ACTA No. 15

Reunión de retroalimentación proyecto:
CONSTRUCCIÓN DEL SISTEMA DE ACUEDUCTO DE LAS VEREDAS TABIRO,
GUADUAS, FLORIDA, URIMACO Y PUENTE ZULIA DEL MUNICIPIO DE SAN
CAYETANO, NORTE DE SANTANDER.

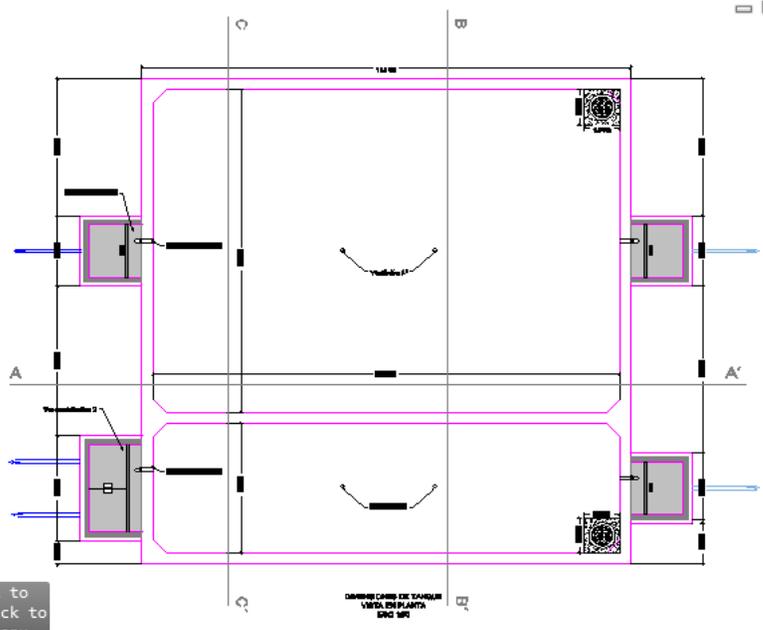
Se evidencia plano CAsETA DE BOMBEO.dwg, se debe complementar con la implantación de la PTAP y Tanque existentes, para poder identificar la estación de bombeo versus las estructuras existentes. No se requiere un plano de detalle de la PTAP (puesto que el proyecto no comprende esta estructura), pero sí debe aparecer la vista en planta de la misma. Con mayor nivel de detalle se requiere la implantación de la estación de bombeo, sobre el tanque (se requiere colocar las cotas hidráulicas y las cotas de terreno). Dicha implantación estación de bombeo – tanque de almacenamiento, debería venir avalada por el operador. Se sugiere revisar que este plano forme parte del certificado de disponibilidad del servicio – como un anexo.

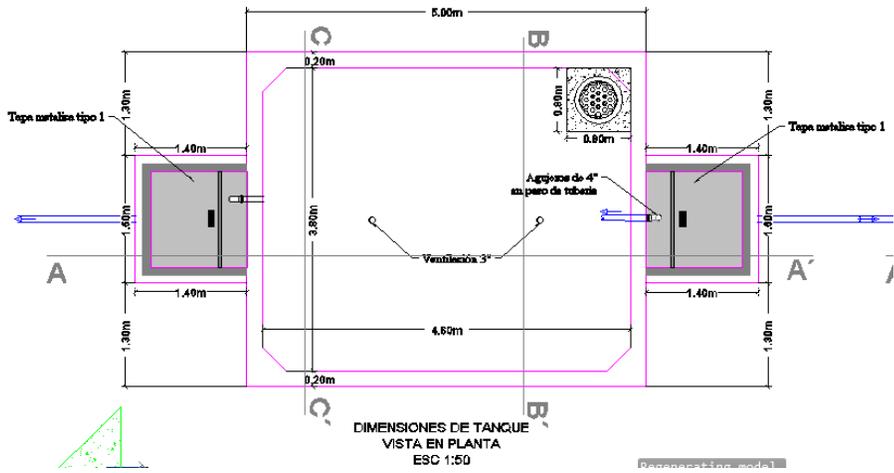
El tanque principal tiene 2 módulos, este tanque cambió, así:
 *Módulo 1 de 120.6m³ a 194.78 m³, abastece a: Guaduas, Urimaco y Florida.
 *Módulo 2 de 75.6m³ a 78.18m³, abastece a: Tabiro y Puente Zulia.

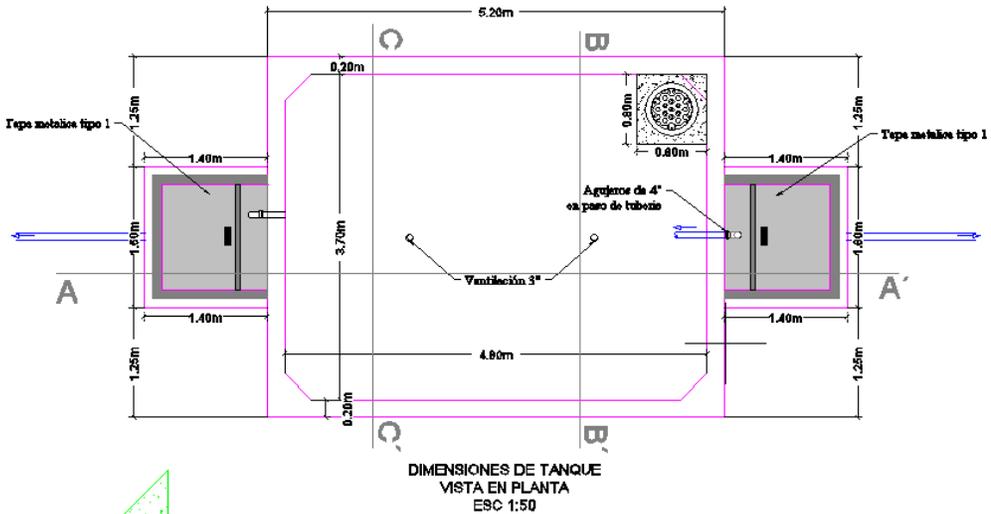
El tanque Guaduas zona baja, cambió así:
 * de 26.40m³ a 43.70m³

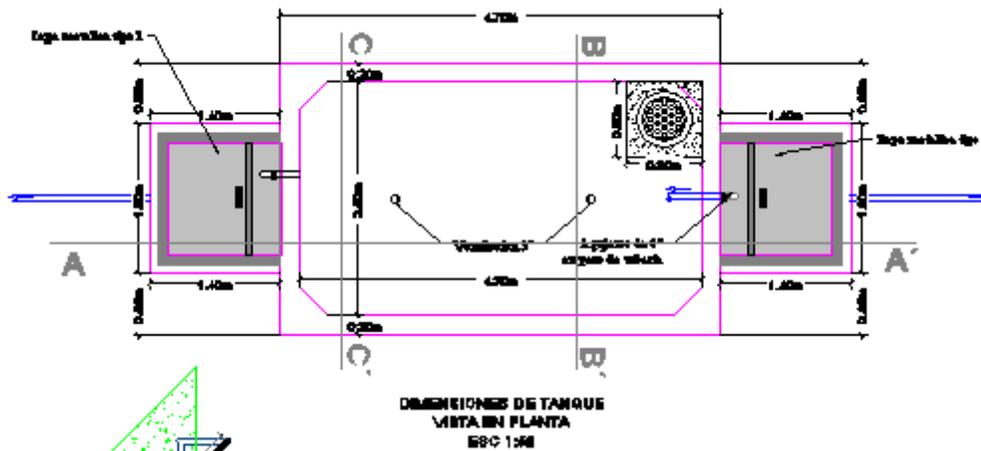
En la vereda Guaduas, sector Llano Amarillo, el tanque cambió así:
 *de 34.78m³ a 35.52m³

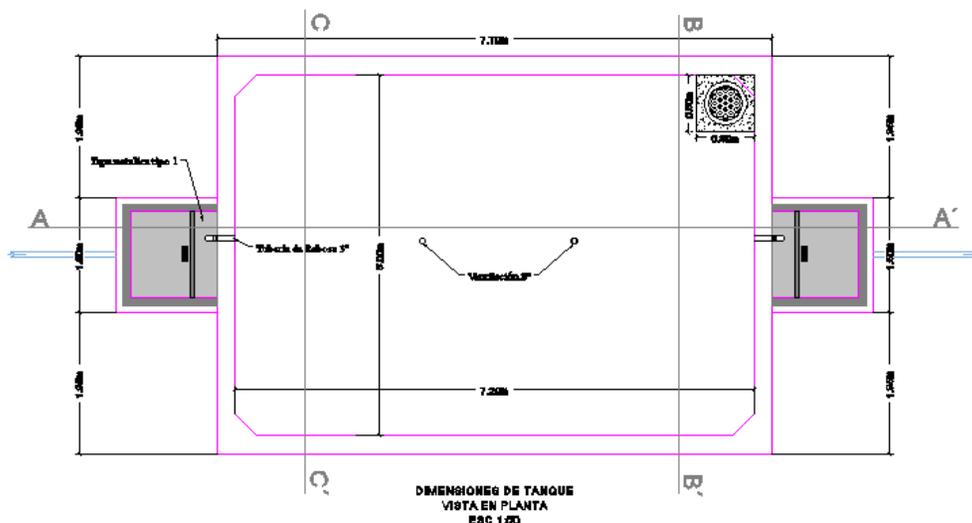
En la vereda Florida, el tanque cambió así:
*de 27,60m³ a 21,50m³
